**第2回 中深度処分対象廃棄物の放射能濃度決定方法に係る
日本原子力学会標準の技術評価に関する検討チーム**

**中深度処分対象廃棄物の放射能濃度決定方法の基本手順：
2019, AESJ-SC-F015:2019（L1放射能評価標準）**

**中深度処分対象廃棄物の放射能濃度決定方法
に係る日本原子力学会標準の技術評価に関する
検討チーム会合で提示された質問に対する回答**

**2021年9月21日
日本原子力学会 標準委員会**

ご質問対応1-1 元素の化学分析における検出下限

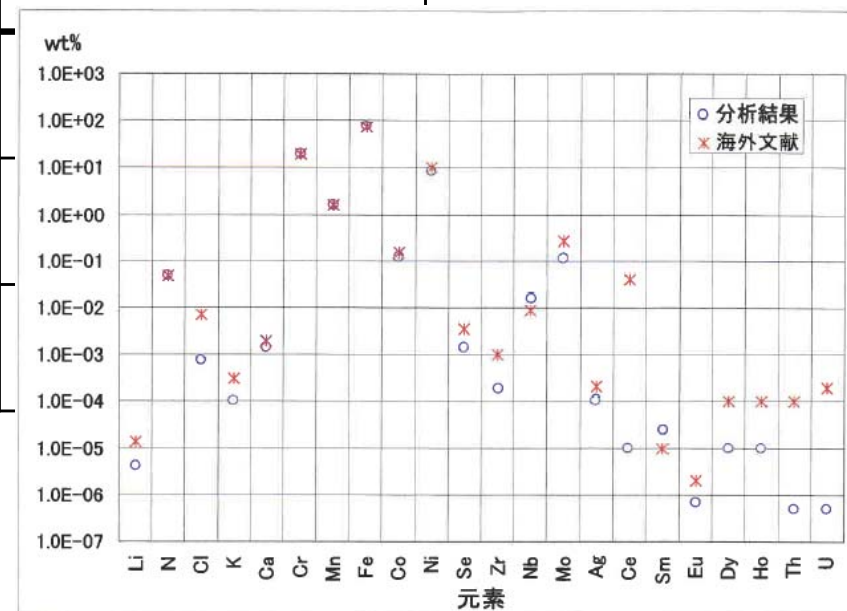
－ 検出下限のレベルについて －

構造材の元素成分の化学分析結果に関しては、附属書Gの「参考文献[2] 放射化金属の放射能濃度評価における照射材料中の微量元素データに関する検討について」で、その分析方法及び検出下限について、把握することが出来ると考える。

この中から、海外の文献との比較が可能なSUS304に関する化学分析において全て検出下限値となっている主な元素の情報に関して、下表に示す。なお、検出下限値は、海外との比較においても同等又はより低い下限値となっている。
